**Forum mondial de l'harmonisation des Règlements
concernant les véhicules**

Groupe de travail de l'éclairage et de la signalisation lumineuse

**Règlement ONU n° 48 (Installation des dispositifs d'éclairage
et de signalisation lumineuse) :****Propositions de nouvelles séries d'amendements
au Règlement ONU n° 48****Proposition de nouvelle série 07 d'amendements
au Règlement ONU n° 48****Communication de l'expert du groupe d'intérêt spécial***

Modèle A

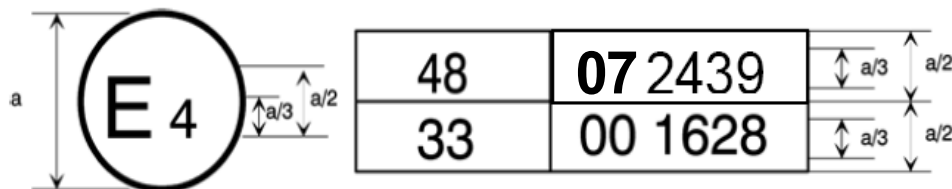
Annexe 2, lire :

La marque d'homologation ci-dessus, apposée sur un véhicule, indique que le type de ce véhicule a été homologué aux Pays-Bas (E 4), en ce qui concerne l'installation de dispositifs d'éclairage et de signalisation lumineuse, en application du Règlement ONU n° 48 tel que modifié par la série 07 d'amendements. Le numéro d'homologation indique que l'homologation a été accordée conformément aux prescriptions du Règlement ONU n° 48 tel que modifié par la série 07 d'amendements.
